SUPERINTENDENCIA DE BANCOS DE LA REPÚBLICA DOMINICANA

Enmienda/Adenda No. 002-2022

Referencia: Proyecto readecuación del sistema de vidrios fijos combinados con ventana proyectada, con aislamiento térmico, reflectivo y acústico en la Superintendencia de Bancos. No. SUPBANCO-CCC-CP-2022-0019.

Imágenes de referencia del sistema, numeral 2.1 Pág. 3, especificaciones técnicas, el cual indica:

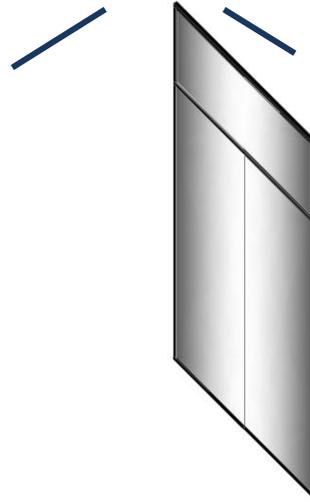
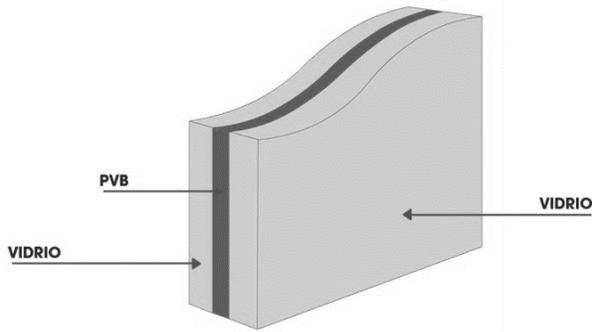
Se requiere la realización de los trabajos para la instalación de 781.53 metros cuadrados aproximados de vidrios fijos combinados con ventanas proyectadas, con aislamiento acústico, térmico y reflectivo. Además, previo a esto, el retiro de los vidrios, ventanas existentes y cortinas comerciales, así como también, el resane de los huecos y aplicación de primer o sellante.

- Ventanales en vidrios flotantes soportados por perfiles metálicos, con moldura P40 color negro mate lacado (pintura en polvo).
- Juntas verticales de los vidrios canteados y “besados”.
- Ventanales de vidrio flotante cerrados, herméticos e impermeables.
- En la parte superior de cada ventanal habrá un paño proyectable soportado por perfiles metálicos, con moldura P40 lacado (pintura en polvo) de color negro mate.
- Perfilería resistente a descoloramiento por exposición al sol, abrasión por detergentes y por proximidad al mar (salitre).
- Perfilería que repele la humedad y no retenga agua.
- Perfilería en aluminio lacado (pintura en polvo) de color negro, de 2 milímetros de espesor.

- Vidrio laminado gris reflectivo, 10 mm, 38 PVB
- Resistente a impactos humanos, mecánicos y fenómenos naturales como tormentas, ciclones y huracanes categoría 5.
- El vidrio debe contar con aislamiento acústico y térmico.
- Tamaño de juntas mínimo.

Se requiere la realización de los trabajos para la instalación de **781.53 metros cuadrados aproximados** de vidrios fijos combinados con ventanas proyectadas, con aislamiento acústico, térmico y reflectivo. Además, previo a esto, el retiro de los vidrios, ventanas existentes y cortinas comerciales, así como también, el resane y ajuste de los huecos y aplicación de primer o sellante.

- Ventanales acústicos, con vidrio laminado + cámara de gas argón + vidrio, soportados por perfiles metálicos color gris moteado o similar, vidrio reflectivo.
- Ventanas moduladas en base a seis paneles, cinco fijos y uno proyectado, con hoja oculta.

- Resistencia a presión del viento y al impacto; con aislamiento térmico, permeabilidad al aire y estanquidad al agua.
- Perfilera resistente a descoloramiento por exposición al sol, abrasión por detergentes y por proximidad al mar (salitre).
- Perfilera que repele la humedad y no retenga agua.
- Incluye RPT (rotura de puente térmico) en la perfilera.
- Sistema deberá cumplir con las normas aplicables de ISO, EN, ASTM.
- Incluye mecanismos de cierre y bisagras.

<p>Tipo de vidrio</p> 	<p>Exterior laminado y reflectivo, de 6mm, laminado con PVB; interior de 4mm; cámara de aire (gas argón) de entre 12mm y 16mm.</p>
<p>Ventana operativa proyectada</p>	<p>01 ventana operable por hueco, proyectada y de hoja oculta</p>
<p>Color perfilera</p>	<p>Gris moteado o semejante</p>
<p>Color vidrio</p>	<p>Gris</p>
<p>Factores energéticos</p>	<p>Transmisión directa: 14-30% Reflexión solar: 22-40% Transmisión UV: <20% Absorción energética: <40%</p>
<p>Factor transmisión térmica (vidrio y perfilera)</p>	<p>0.8-1.6 Ug Incluye RPT en perfilera</p>
<p>Factores luminosos</p>	<p>Transmisión: 30-50% Reflexión: 12-30%</p>
<p>Factor de aislamiento acústico (vidrio y perfilera)</p>	<p>32-38 Rw (dB) -1 C; -5 Ctr (dB) (aprox.)</p>
<p>Factor de seguridad de uso</p>	<p>Resistencia a vientos: Clase 5 o hasta 206 Km/h Resistencia al impacto: 1(B)1/1(C)1</p>
<p>Factor de resistencia a los elementos</p>	<p>Permeabilidad del aire: Clase 4 o hasta 113 km/h Estanquidad del agua: Clase E1350 (480 lt x 80' x 171 km/h)</p>

TIPOLOGIA V4 VIDRIO FIJO

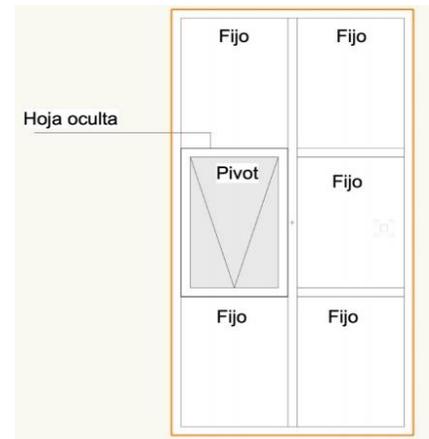
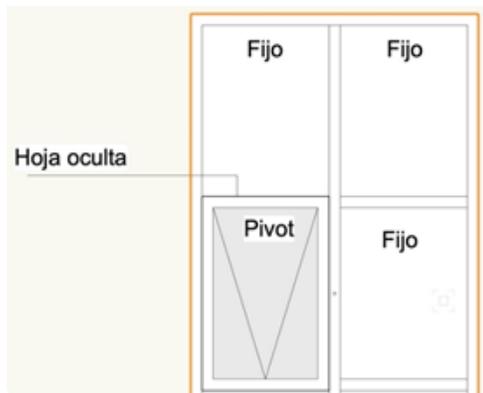
Modulación con vidrios fijos. Esto es válido para los tipos v4 en el edificio principal en el 1er nivel

- **La tipología Vidrio Fijo.** Con una hoja oculta proyectada para apertura en situaciones de emergencias. Esto es válido para los tipos desde la v1 hasta la v3 en el edificio principal en el 1er nivel.

Modulación en base a 4 paneles con una hoja oculta proyectada. Esto es válido para los tipos desde la v1 hasta la v3 en el edificio principal en el 1er nivel:

Modulación en base a 6 paneles con una hoja oculta proyectada. Esto es válido para los tipos desde la V5 hasta la V5K en el edificio principal del 2do. al 4to. Nivel.
